**PROTOCOLLO** 3206001/chem/25

**OGGETTO:** OSSERVAZIONI // RIFERIMENTO PRATICA SVA/SCR/2052

il sottoscritto Cittaro Riccardo con studio professionale in Comune di Cividale del Friuli – UD, iscritto all'Ordine dei Chimici e dei Fisici del Friuli Venezia Giulia n. 89 sezione A, Recapiti: PEC riccardo.cittaro@pec.chimici.it allega le seguenti osservazioni relative al progetto di realizzazione di nuovo impianto eolico, denominato "Pulfar", di potenza nominale pari a 28,8 MW integrato con un sistema di accumulo di potenza nominale pari a 20 MW da realizzarsi nei Comuni di Pulfero, Torreano, Cividale del Friuli, Moimacco e San Pietro al Natisone.

**FIGURA 3- ESTRATTO CARTOGRAFIA CSR - <https://catastogrotte.regionefvg.it/cartografia>**

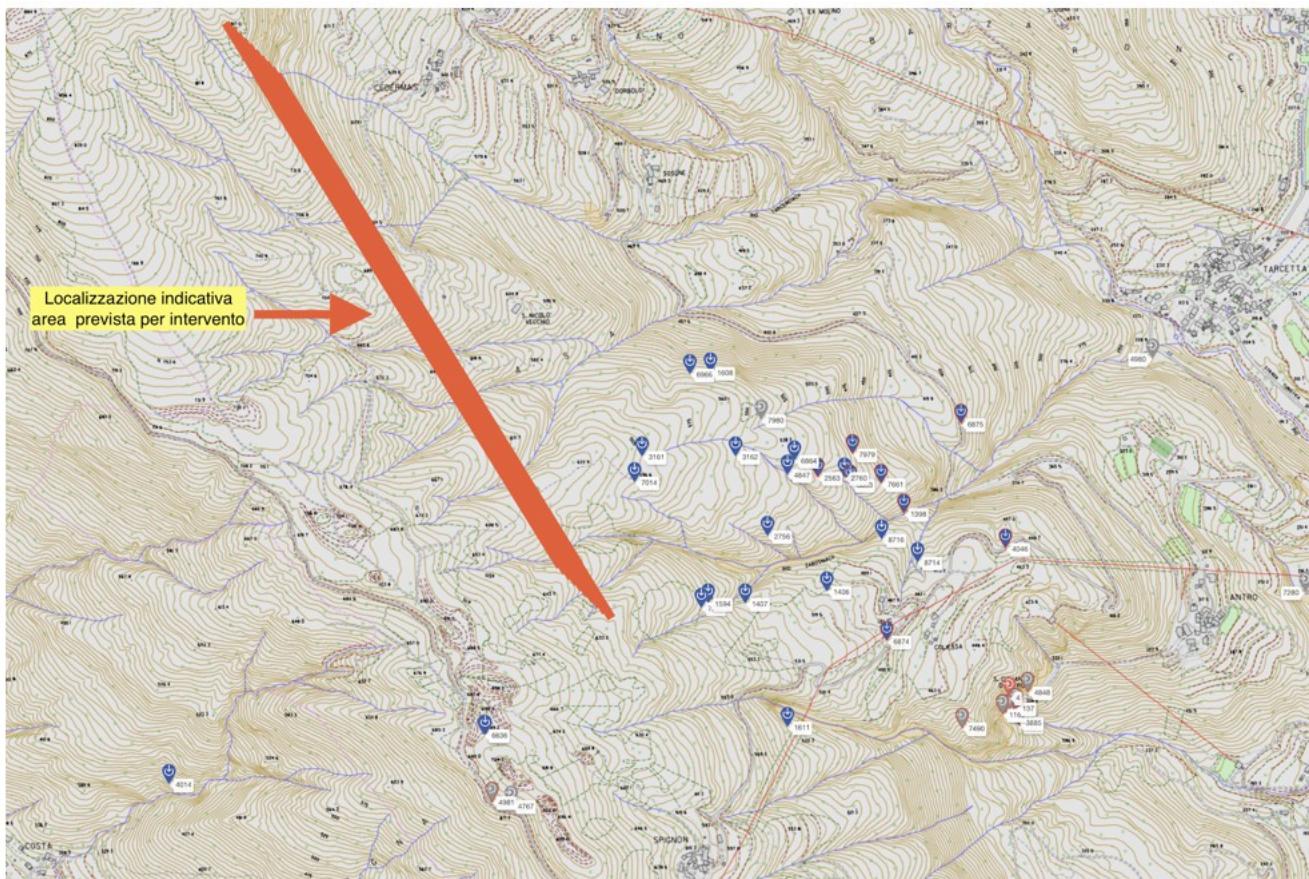
A mio parere dovrebbe essere coinvolto il Servizio geologico della Direzione centrale difesa dell'ambiente in modo che si esprima; infatti **il CSR è lo strumento per l'organizzazione e il coordinamento degli interventi per la promozione del patrimonio speleologico e per lo sviluppo della speleologia, nonché per le attività di controllo e supporto dei soggetti addetti alla vigilanza ambientale, anche attraverso la raccolta di segnalazioni ed informazioni.**

Si allega estratto relativo all'area oggetto intervento con indicazione dei siti di interesse speleologico presenti.

Si consiglia il parere del Servizio geologico della Direzione centrale difesa dell'ambiente relativamente alla gestione del patrimonio speleologico.
